ALCALDÍA MAYOR DE BOGOTÁ D.C. GOBIERNO SEGURIDAD Y CONVIVENCIA Fondo de Investigación y Atención a Emergencias	CONCEPTO TÉCNICO DE REVISIÓN DE ESTUDIOS DE RESPUESTA DE AMPLIFICACIÓN LOCAL DE ONDAS SÍSMICAS	Código:	GPR-FT-09
		Versión:	01
		Código Documental:

1.1 CONCEPTO TÉCNICO No. CT:	5359
1.2 ÁREA:	INVESTIGACIÓN Y DESARROLLO
1.3 COORDINACIÓN:	CONCEPTOS TÉCNICOS
1.4 REFERENCIA CRUZADA RADICADO FOPAE:	2008ER11570
1.5 RESPUESTA OFICIAL No. RO:	32299

2.1 SOLICITANTE:	JOSÉ JOAQUÍN ÁLVAREZ CURADURÍA URBANA NO.4
2.2 PROYECTO:	GNB SUDAMERIS
2.3 LOCALIDAD:	2 CHAPINERO
2.4 UPZ:	88 EL REFUGIO
2.5 BARRIO O SECTOR CATASTRAL:	LA PORCIUNCULA
2.6 DIRECCIÓN:	CARRERA 7 No. 75-85
2.7 CHIP:	AAA0094WFZM
2.8 FECHA DE EMISIÓN:	9 DE OCTUBRE DE 2008
2.9 EJECUTOR DEL ESTUDIO:	JEOPROBE Ltda.

El presente concepto técnico corresponde a la **primera revisión** realizada por la Dirección de Prevención y Atención de Emergencias, del informe "Asesoría Geotécnica y Sismológica para la Evaluación de la Amenaza Sísmica del Proyecto Edificio Banco Sudameris" elaborado por el Ing. Jorge Alberto Rodríguez, a construirse en el predio ubicado en la Carrera 7 No. 75-85 de Bogotá. El cual fue radicado el 15 de Septiem

Figura 1. Localización del Proyecto GNB Sudameris.

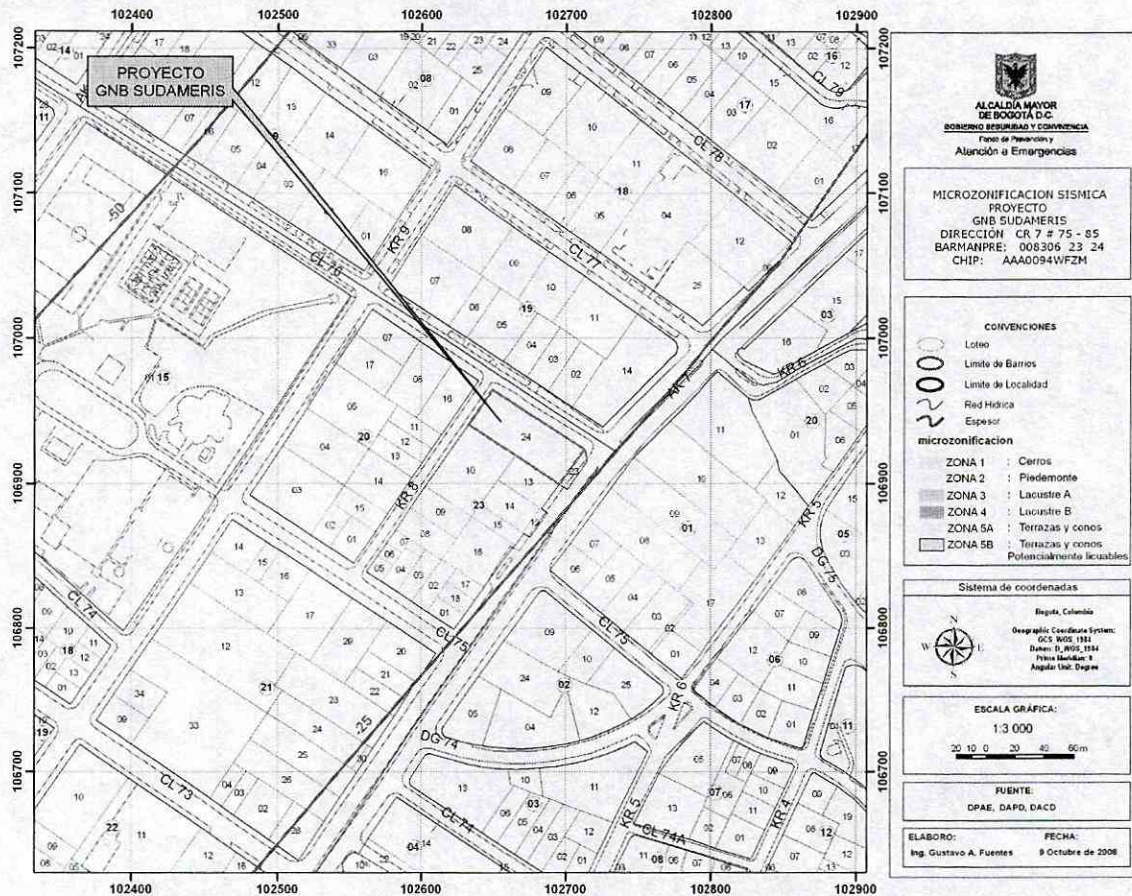
En el numeral 1.1 y 3.2 del informe, se indica que el sitio del proyecto se encuentra localizado en la Zona 2 – Piedemonte según el Decreto 193 de 2006, lo cual es consistente con la localización presentada en la Figura 1 del presente concepto.
